廃炉発官R3第175号  
令和3年12月21日

福島第一原子力発電所 特定原子力施設に係る実施計画 変更認可申請書

ALPS 処理水の希釈放出設備及び関連施設設置並びに ALPS 処理水の海洋放出に関して、下記の通り変更を行う。

図2 港湾内外海水及び地下水のモニタリング計画 (サンプリング箇所)

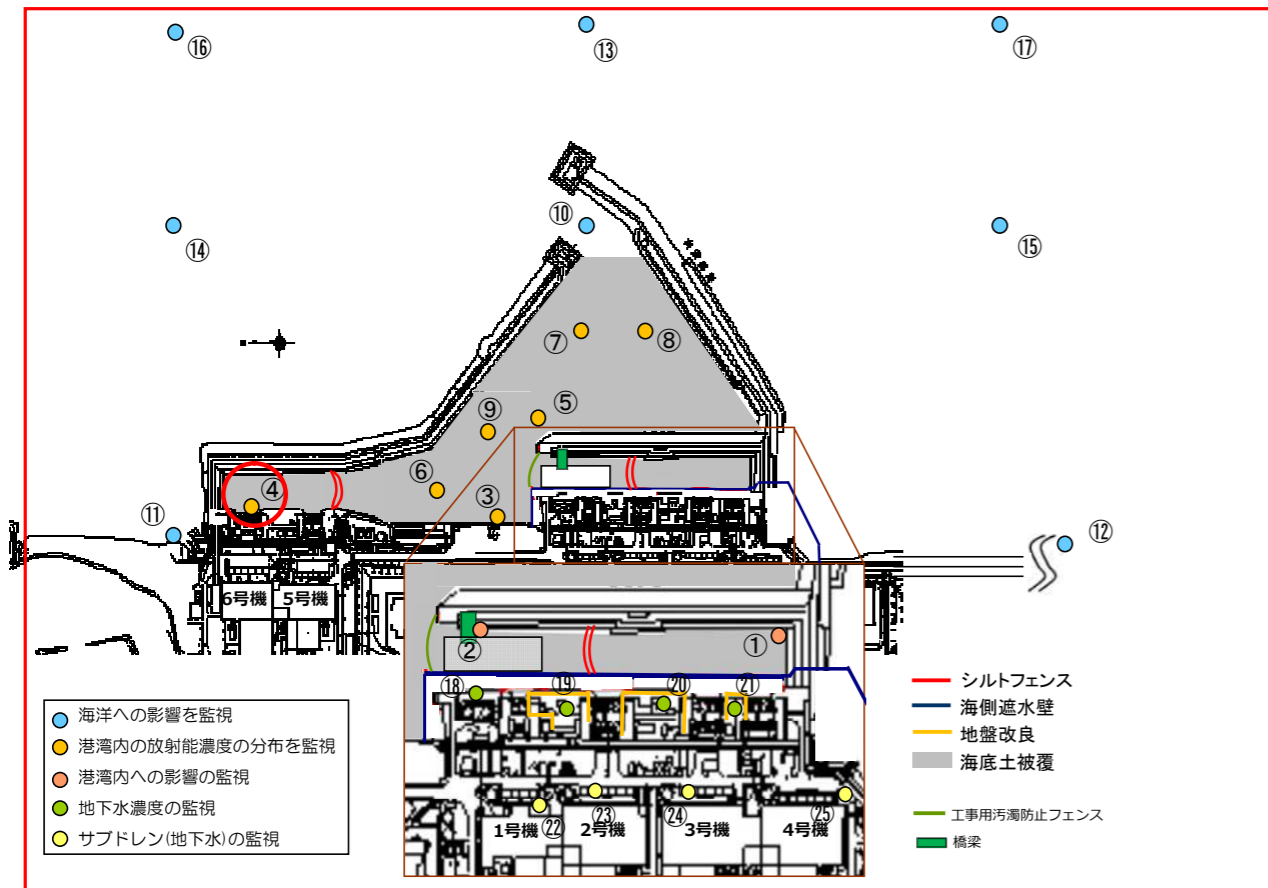
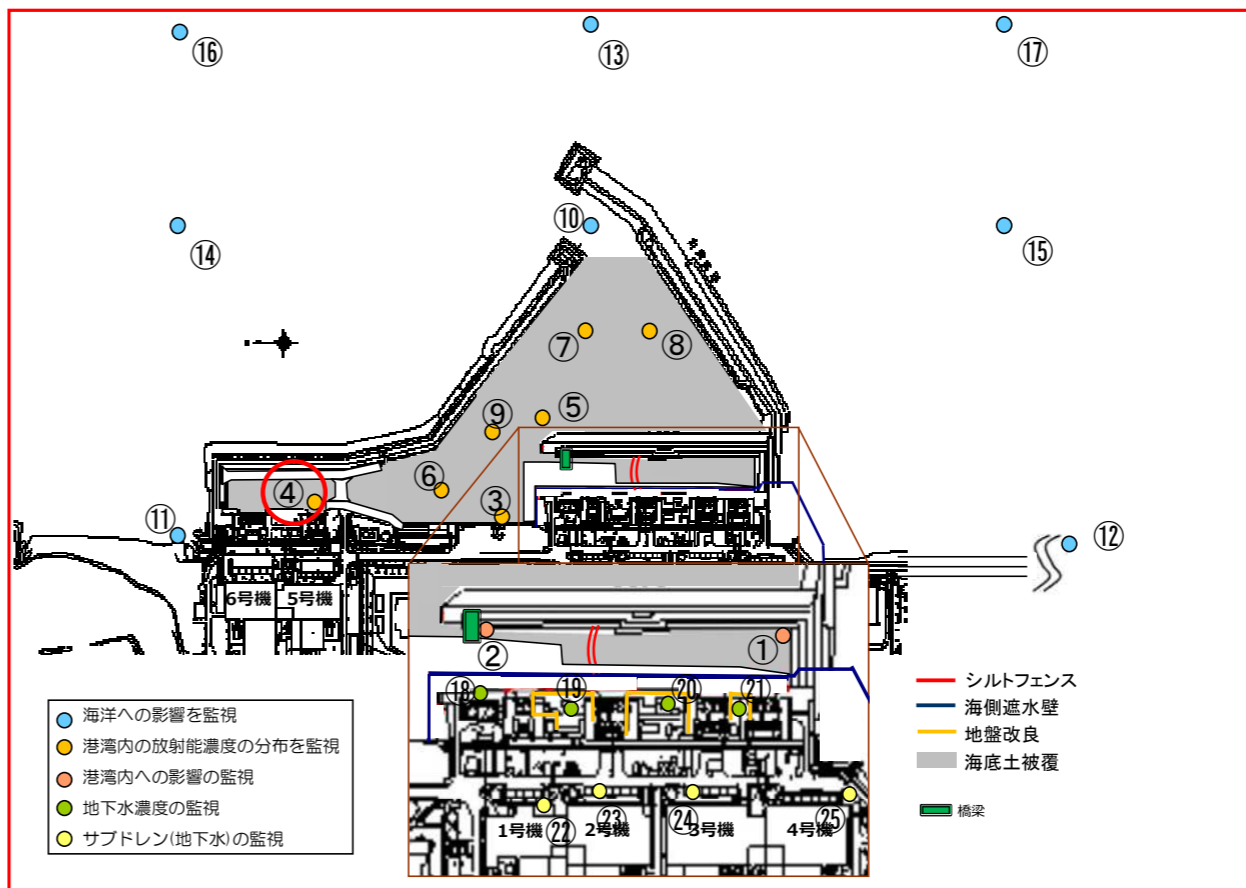
ALPS 処理水希釈放出に向けた仕切堤設置及びサンプリング箇所の変更  
現場の実態に沿った図面の反映
